发件人 浙江正泰电器股份有限公司市场部

关于 NCK3-25/1 ~ 40/1 产品顶盖变更的通知

2024 年 5 月 17 日

附件：产品更改前后对比示例图

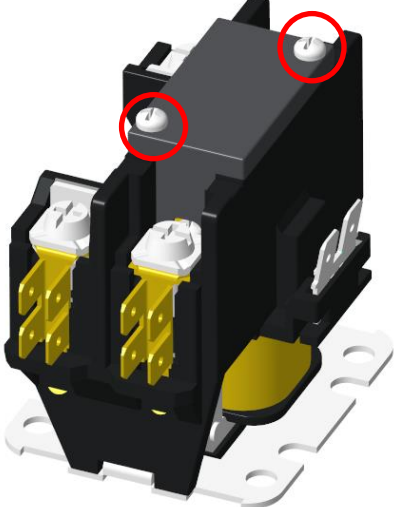
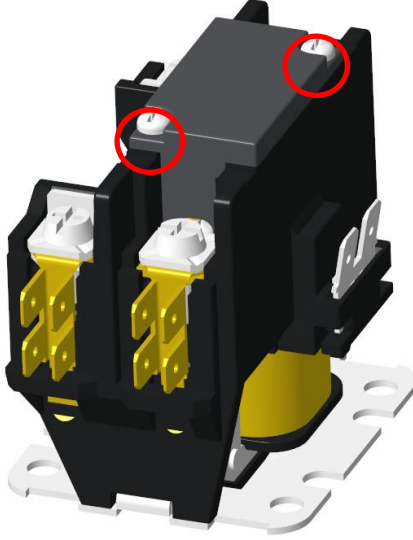
变更项目	改进前	改进后
顶盖		
备注	产品顶盖锁紧螺钉凸出盖。	盖锁螺钉位置下沉，锁紧盖后螺钉顶部与盖持平，产品高度减小 2.2mm。
